# 清水港 港湾計画の軽易な変更（案）の概要

港湾企画課港湾計画班

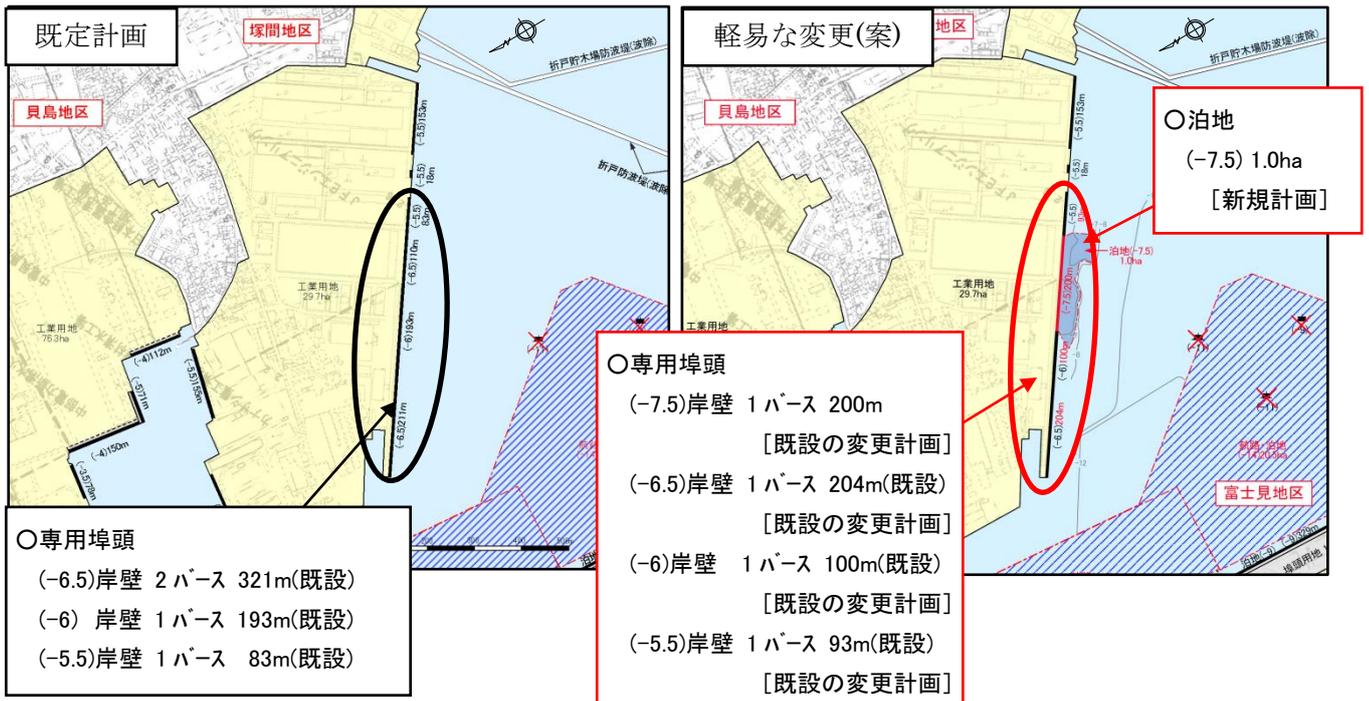
## (1) 塚間地区

立地企業の要請に対応するため、専用埠頭を利用する船舶の大型化に対応するため、水深6.5m岸壁を水深7.5m岸壁へ変更する。併せて停泊に必要な、水深7.5m泊地を設定する。

## (2) 新興津・興津地区

小型船だまり計画において、漁船の大型化に対応するため、物揚場延長を減じ、船揚場（延長45m）を設定する。
